Eindrehhöhen beim parallel unabhängigen Anflugbetrieb

250. Sitzung der Fluglärmkommission Frankfurt

Raunheim, der 27.03.2019

Geplante Änderung der Betriebsanordnung Frankfurt APP – für alle Transition - hier exemplarisch am DF411 bei BR 25 Nord-Transition zum **28.03.2019**

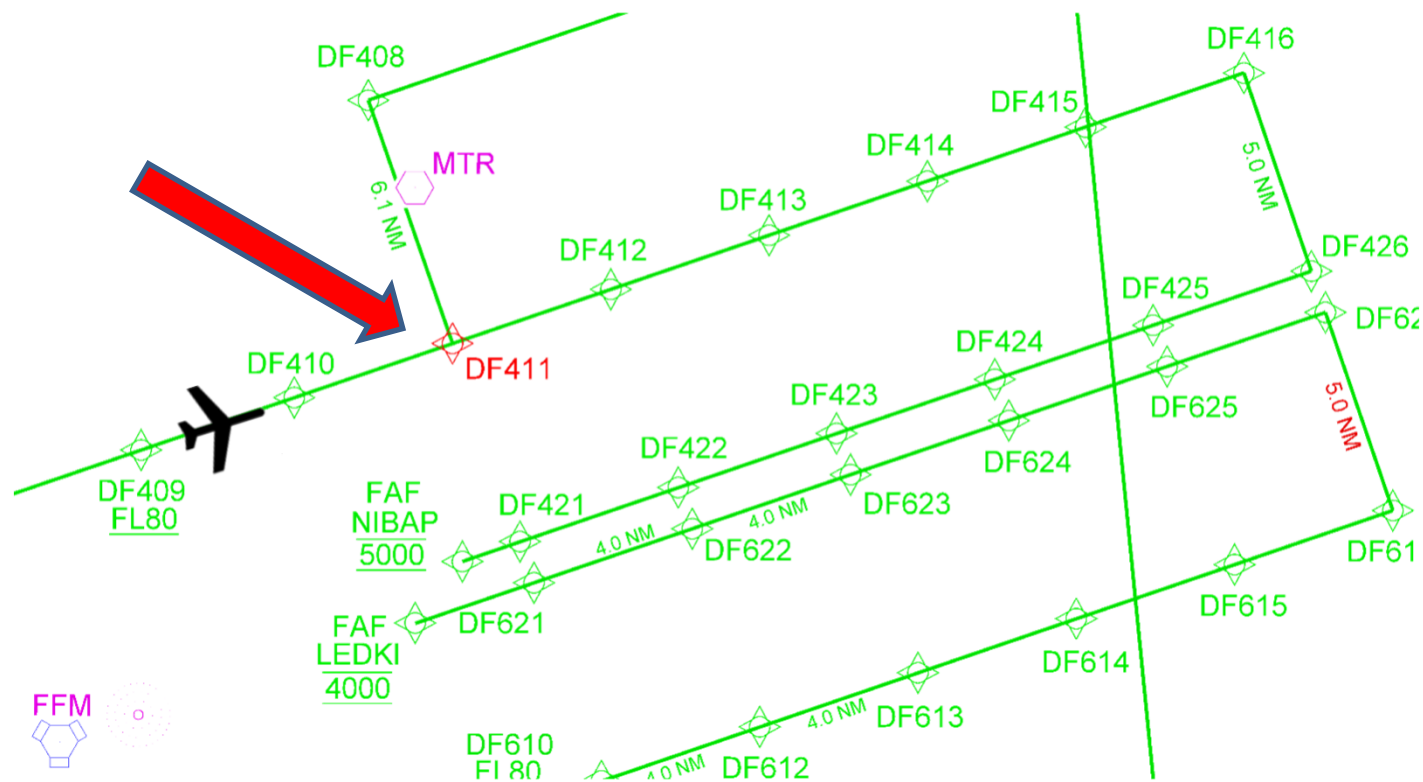
If traffic permits, aircraft on northern downwind or on radar vectors north of extended runway centerlines to RWY 25 in easterly direction ~~shall~~ **should** be cleared in such a way that they do not descend below A6000 ft before passing waypoint DF411 (see figure 4) or a position abeam of it, ~~unless it is necessary for safety reasons or short-term separation purposes.~~
